**Forum mondial de l'harmonisation  
des Règlements concernant les véhicules**

Groupe de travail des véhicules automatisés/autonomes et connectés

**Septième session**

**Systemes actifs de freinage d'urgence****Proposition de complément 2 à la série 01 d'amendements au  
Règlement ONU n° 152 (Systemes actifs de freinage  
d'urgence pour les véhicules des catégories M<sub>1</sub> et N<sub>1</sub>)****Communication des experts des véhicules des catégories M<sub>1</sub> et N<sub>1</sub>  
du groupe de travail informel des systemes actifs  
de freinage d'urgence\***

Figure 1  
Changement de direction vers la gauche ou vers la droite à une intersection

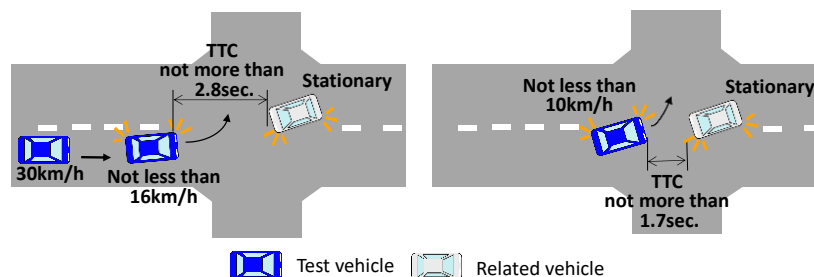
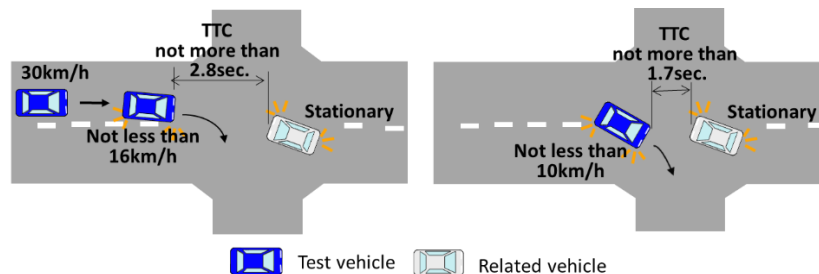
Ajouter les nouveaux scénarios 1 à 4, libellés comme suit :

1.1 Dans ce scénario, à une intersection, le véhicule soumis à l'essai tourne vers la gauche ou vers la droite devant un véhicule circulant en sens inverse qui s'est immobilisé pour tourner vers la gauche ou vers la droite.

Le véhicule soumis à l'essai roule à 30 km/h (avec une tolérance de +0/-2 km/h) vers l'intersection et freine jusqu'à atteindre une vitesse d'au moins 16 km/h en un point où il commence à tourner à gauche ou à droite, et le temps restant avant la collision (TTC) avec le véhicule venant en sens inverse ne dépasse pas 2,8 secondes. Lorsque le véhicule à l'essai tourne à gauche ou à droite dans l'intersection, sa vitesse diminue sans toutefois descendre en-dessous de 10 km/h, puis il roule à vitesse constante. Le TTC avec le véhicule venant en sens inverse ne dépasse pas 1,7 seconde au moment où le ratio d'alignement entre le véhicule à l'essai et le véhicule venant en sens inverse atteint 0 %.

Figure 2

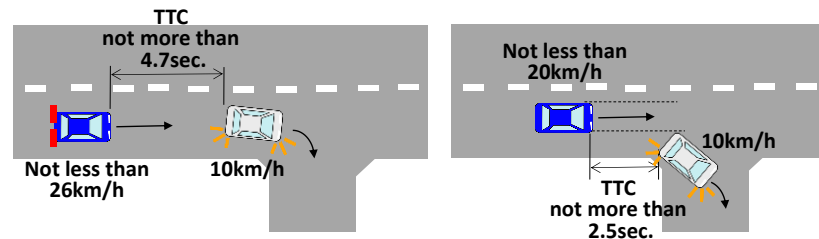
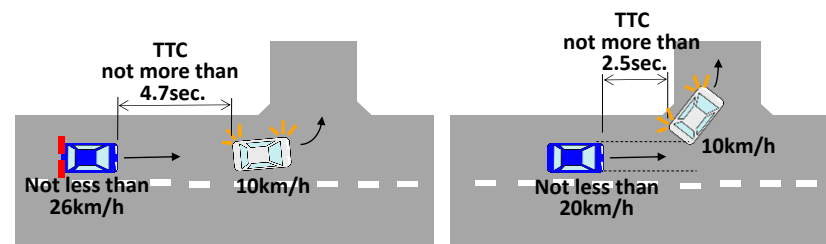
2.1 Dans ce scénario, le véhicule soumis à l'essai suit un autre véhicule. Le véhicule précédent tourne à droite ou à gauche, et le véhicule à l'essai continue tout droit.

Le véhicule précédent et le véhicule à l'essai roulent à 40 km/h (avec une marge de tolérance de  $\pm 2$  km/h) sur une route rectiligne. Le véhicule précédent freine jusqu'à atteindre une vitesse de 10 km/h (avec une tolérance de  $\pm 2$  km/h) afin de tourner à droite ou à gauche à l'intersection, et le véhicule à l'essai ralentit également en freinant pour garder une distance appropriée par rapport au véhicule qui le précède. Au moment où le véhicule qui le précède commence à tourner à droite ou à gauche, la vitesse du véhicule à l'essai n'est pas inférieure à 26 km/h et le TTC avec le véhicule qui le précède ne dépasse pas 4,7 secondes. Ensuite, le véhicule à l'essai ralentit jusqu'à atteindre une vitesse d'au moins 20 km/h, puis maintient une vitesse constante. Le TTC avec le véhicule précédent ne dépasse pas 2,5 secondes au moment où le ratio d'alignement entre le véhicule soumis à l'essai et le véhicule qui le précède atteint 0 %.

Figure 3

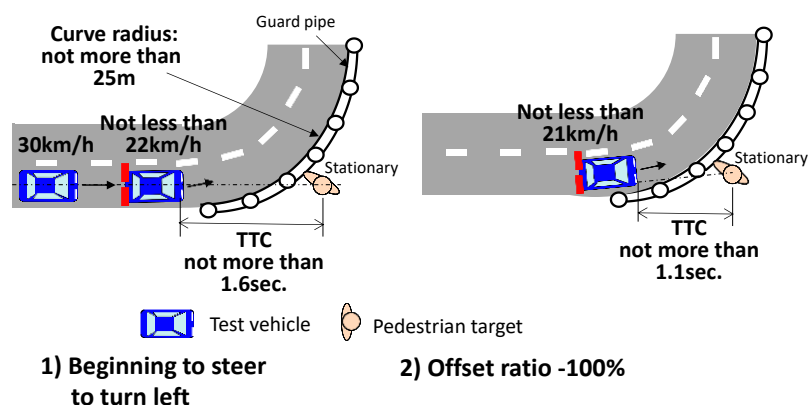
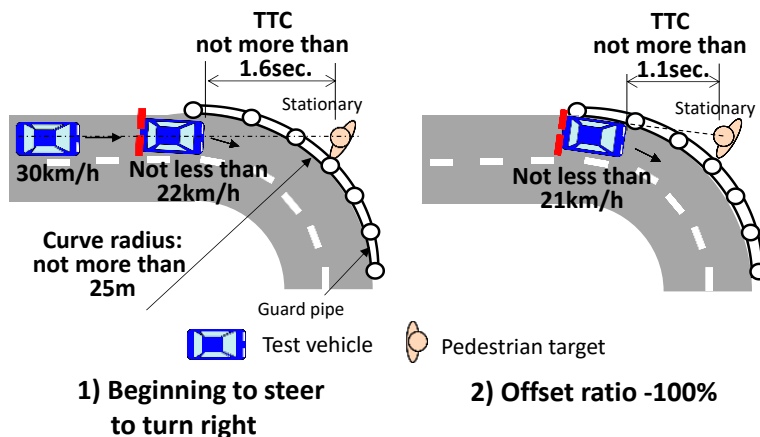
3.1 Dans ce scénario, le véhicule à l'essai aborde un virage serré équipé d'une glissière de sécurité sur le côté extérieur, et un véhicule à l'arrêt (de la catégorie M<sub>1</sub>), un piéton cible immobile ou un cycliste cible immobile est positionné juste derrière la glissière et dans l'axe médian de la voie.

Le véhicule soumis à l'essai roule à 30 km/h (avec une tolérance de +0/-2 km/h) vers un virage dont le rayon de courbure extérieur ne dépasse pas 25 m, et freine jusqu'à atteindre une vitesse d'au moins 22 km/h à l'endroit où il entre dans le virage. Le TTC avec l'objet immobile ne dépasse pas 1,6 seconde au moment où le véhicule à l'essai aborde le virage. Dans ce virage, le véhicule à l'essai roule sur la voie la plus excentrée, à une vitesse constante d'au moins 21 km/h. Le TTC avec l'objet immobile ne dépasse pas 1,1 seconde au moment où le ratio d'alignement entre le véhicule à l'essai et le véhicule immobile atteint 0 %, ou au moment où le ratio de décalage\* entre le véhicule à l'essai et le centre du piéton cible immobile ou du cycliste cible immobile atteint 100 %.

Figure 4  
Changement de voie en raison de travaux sur la route

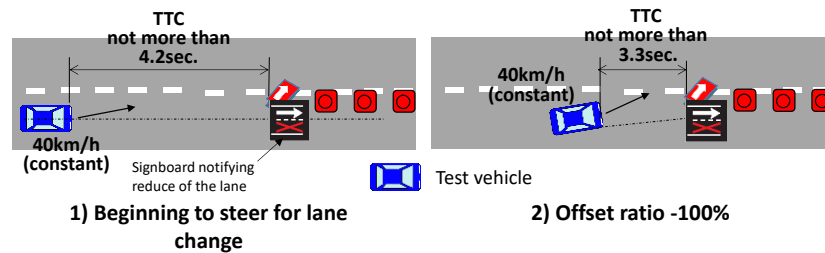
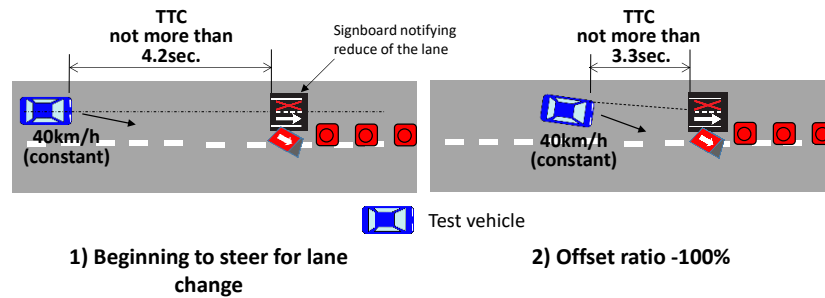
4.1 Dans ce scénario, le véhicule à l'essai change de voie lorsqu'une signalisation placée au centre de la voie où il circule informe le conducteur que la chaussée se rétrécit.

Le véhicule à l'essai roule sur une route rectiligne à la vitesse de 40 km/h (avec une marge de tolérance de +/-2 km/h) et commence à changer de voie devant la signalisation l'informant du rétrécissement de la chaussée. Aucun autre véhicule ne s'approche de lui. Le TTC avec le panneau de signalisation ne dépasse pas 4,2 secondes au moment où le véhicule à l'essai commence à changer de voie. Lors du changement de voie, la vitesse du véhicule à l'essai est constante, et le TTC avec le panneau ne dépasse pas 3,3 secondes lorsque le ratio de décalage entre le véhicule à l'essai et le centre du panneau atteint -100 %.
